Materiale inviato e revisionato.

Ad uso degli studenti del laboratorio di restauro 2019-2020.

PROGETTO DI RESTAURO URBANO Studio delle facciate e restauro conservativo del costruito storico dei lungarni

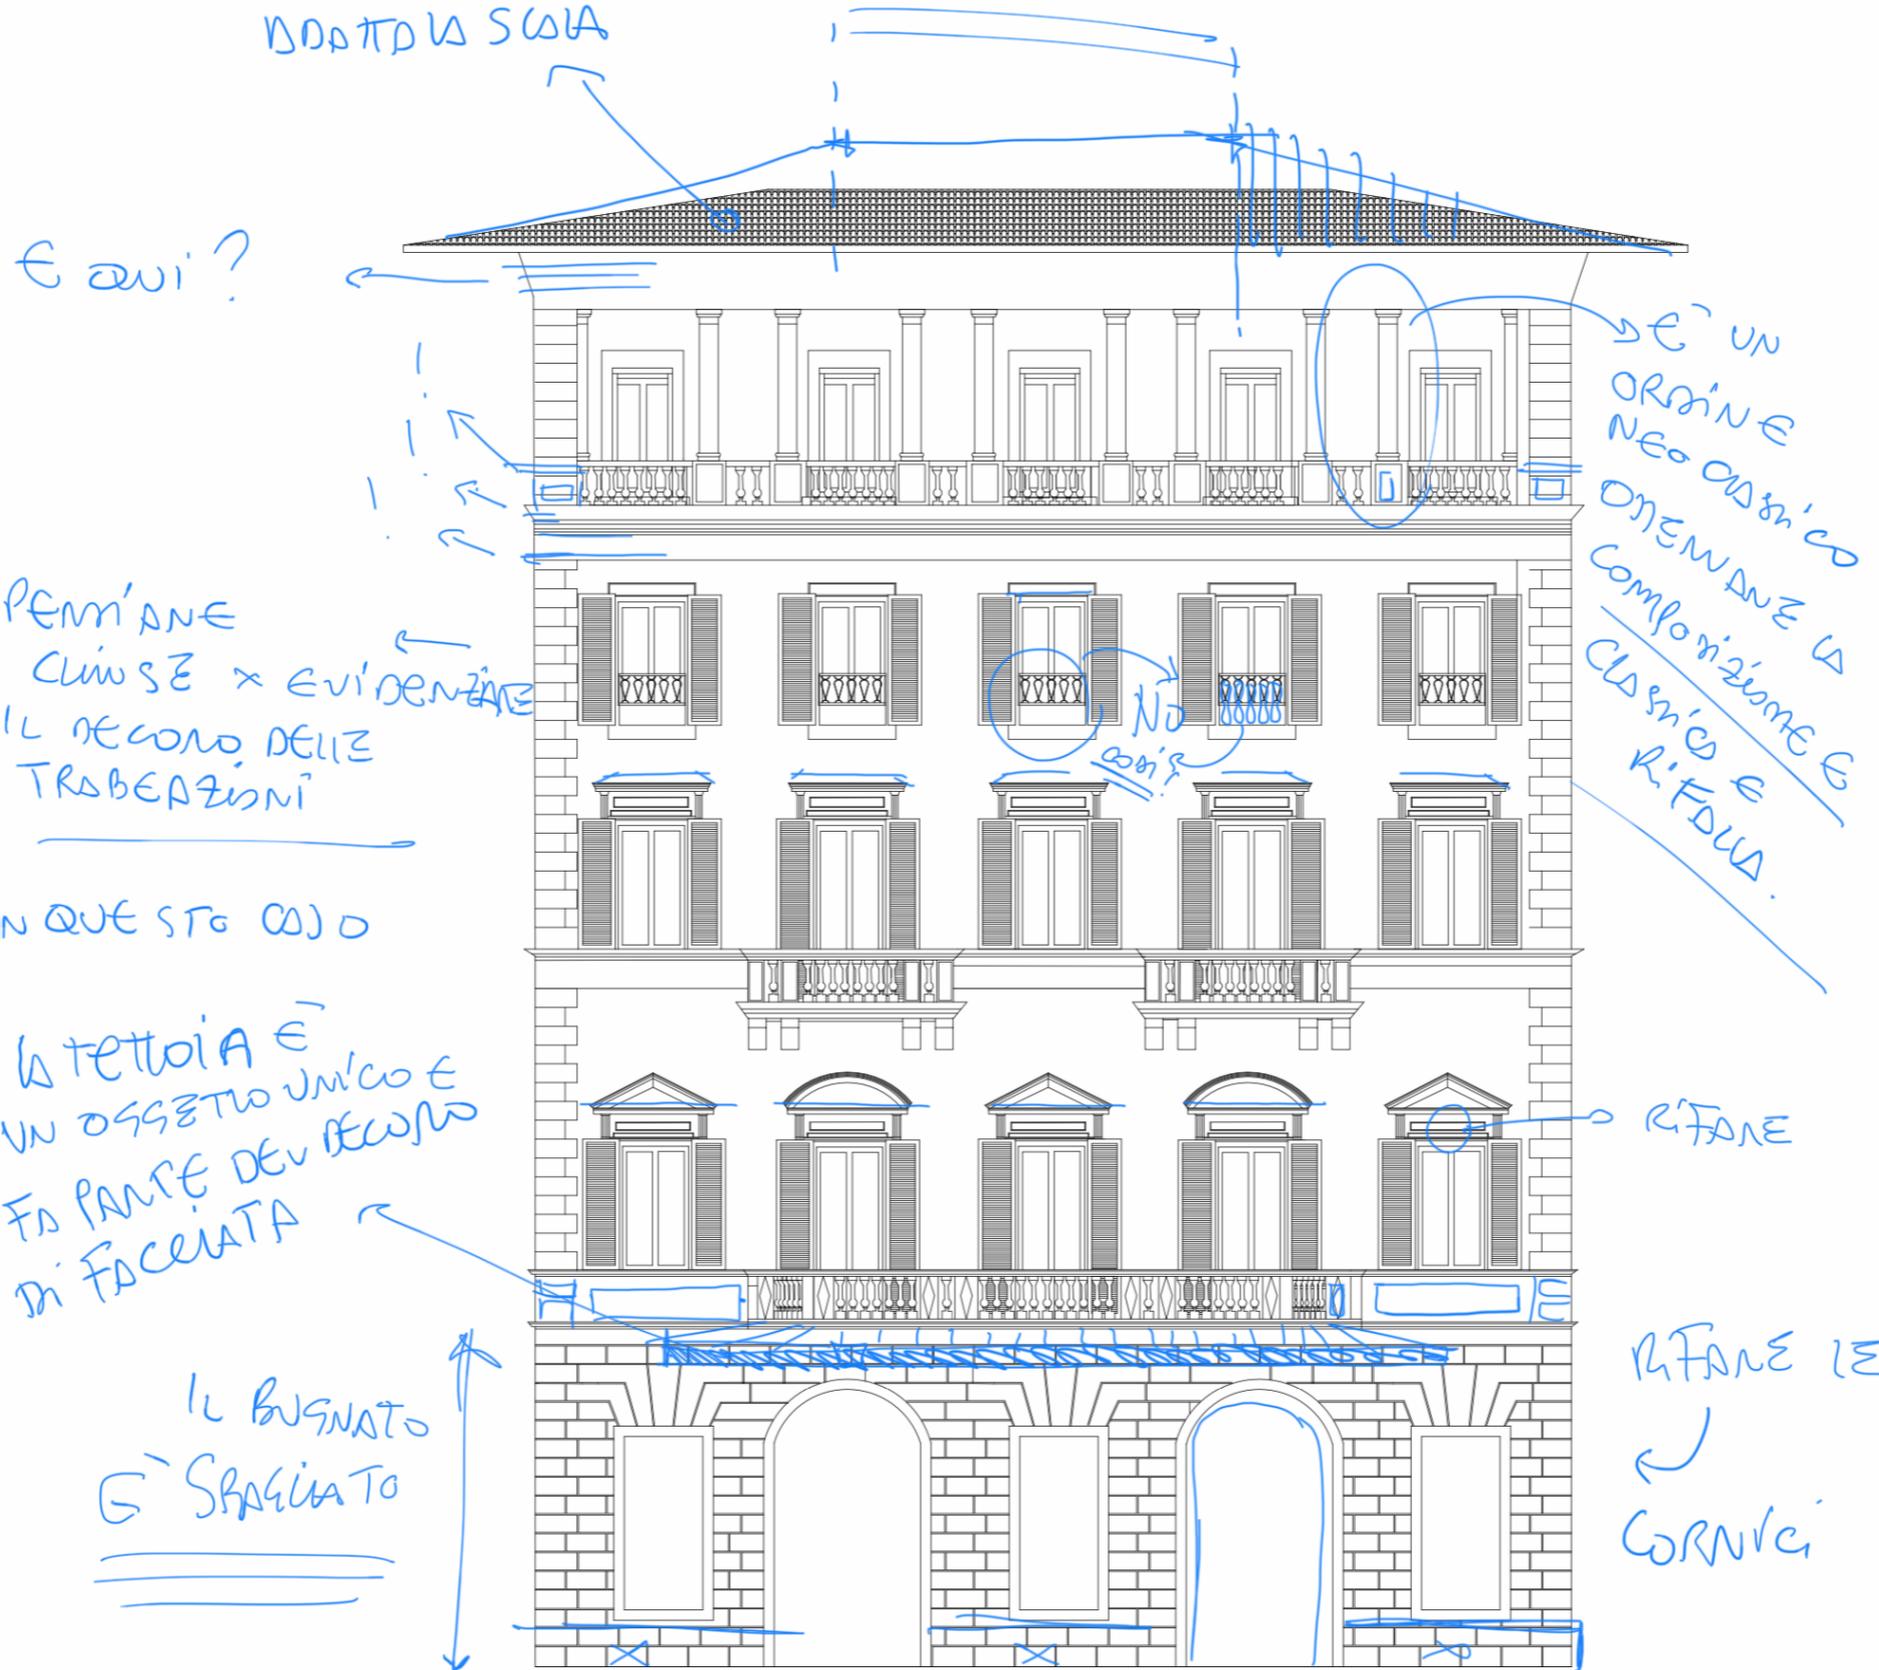
DA FOTO AEREA
SIVENE L'ALINEAMENTO

Troppo fitto
DOPPIO SPAZIO

PERCHÉ
CHIUSO × EVIDENZE
IL SECONDO DELLE
TRASBEAZIONI

LA TETTOIA È
UN OGGETTO UNICO E
FA PARTE DEL SECONDO
DI FACCIA

IL BUSNATO
È SPAGLIATO

È UN
ORDINE
NEO CLASSICO
DIPENDE LA
COMPOSIZIONE E
CLASSICO E
RIFUGIO.

RIFARE

RIFARE LE

CORNICI
